Spis č.: MK/A/2026/12777

Vysvetlenie súťažných podkladov č. 5

Názov zákazky: „MOST Č. M5850 NA CESTE II/547 A LÁVKA, HLINKOVA UL., KOŠICE“

DETAIL "A"

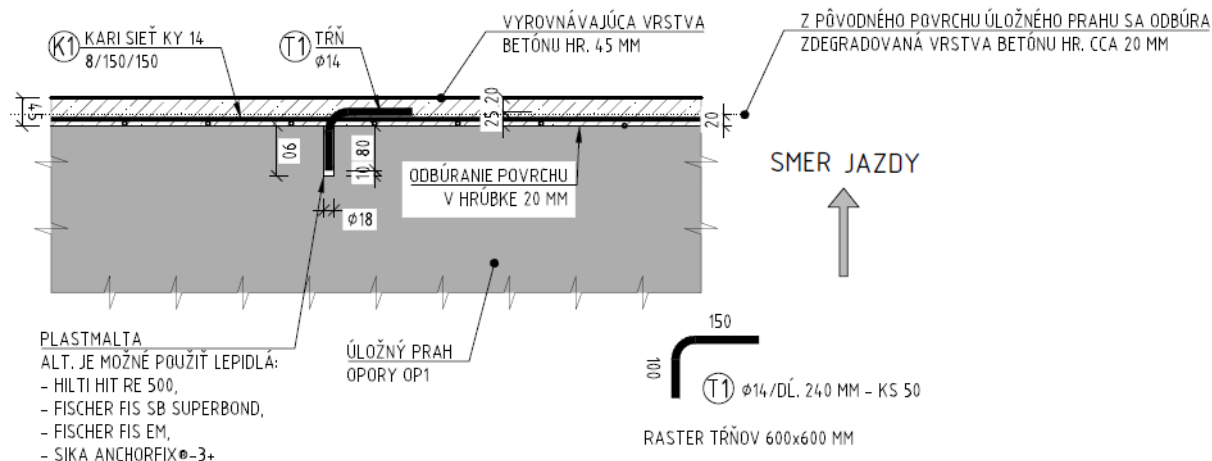
Výkaz výmer k objektu SO 201-00 - Most č. M5850 na ceste II/547, Hlinkova ulica opisuje v položke č.28 otryskanie ŽB konštrukcie:

Vo výkaze výmer chýba odbúranie zdegradovanej vrstvy betónu v hrúbke 20mm – vid' detail „A“ v zmysle výkresovej dokumentácie výkresov 201-00-03 až 08 pre úpravu povrchu priečlí.

Žiadame verejného obstarávateľa o doplnenie odbúrania zdegradovanej vrstvy betónu v hrúbke 20mm do výkazu výmer.

Verejný obstarávateľ žiadosti nevyhovuje. Odbúranie zdegradovanej vrstvy betónu v hrúbke 20 mm, ktorú uchádzač požaduje zapracovať do výkazu výmer je zohľadnené v položke č. 28 Otryskanie degradovaného betónu vodou do 20 mm.
